**Änderungsantrag zur DS 635/16-21 B-Plan Nr.144 „Opel-Altwerk“
 Behandlung in HuFA und Stadtverordnetenversammlung**

Änderungsantrag zur DS 635/16-21 B-Plan Nr. 144 „Opel-Altwerk“
Behandlung in HuFA und Stadtverordnetenversammlung

Änderungsantrag DS 635/16-21

Skizze zu Punkt 2

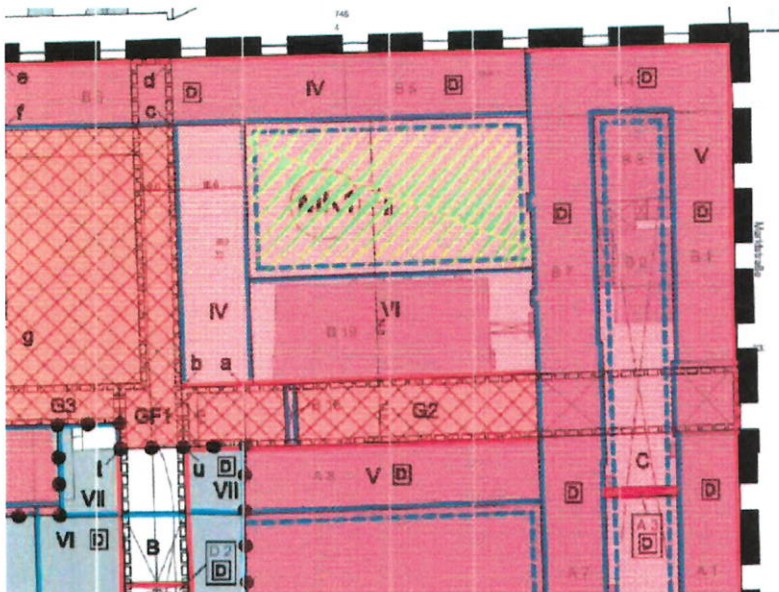
2.
 - a) Das mögliche zweistöckige Gebäude (flächendeckend auf der bisherigen Parkplatzfläche zwischen B5 / B6 und B10; geplanter Karlshof) entfällt entsprechend den vorgestellten Architektenskizzen (s. Skizze grün schraffierte Fläche).
Im städtebaulichen Vertrag wird festgesetzt, dass die entstehende Freifläche durch Hochbeete, Pflanzkübel u.ä, begrünt wird.
 - b) Zwischen dem möglichen vierstöckigen Gebäude (westlich auf der bisherigen Parkplatzfläche zwischen B5 / B6 und dem neu zu errichtenden Ersatzgebäude B19) soll ein Durchgang zum geplanten Karlshof erhalten werden.
 - c) Das Ersatzgebäude B19 wird so gebaut, dass im Erdgeschossbereich ein Durchgang zum Karlshof erhalten wird, der ähnlich breit ist wie der jetzige zwischen Gebäude B7 und B19.
